LICITACIÓN N°01/2026: "Reposición y Equipamiento Oficinas Administrativas"

RESPUESTA A CONSULTAS

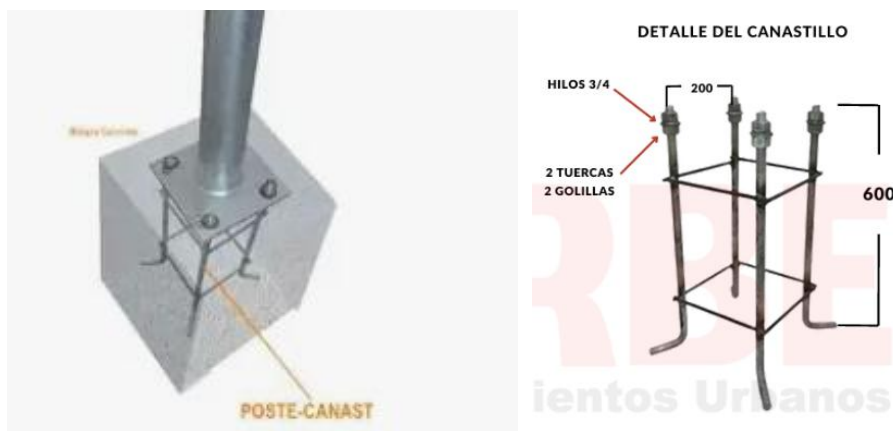
- 5) ¿Las soleras y adoquines que quedaron fuera del nuevo cierre de pandereta se retirarán? Por favor aclarar.

Respuesta: No, todo lo que queda fuera del nuevo cierre no se deben retirar. Se debe cumplir con lo señalado en las EETT: “Las panderetas existentes no se retirarán y se debe tomar todos los resguardos para no dañarlas”.
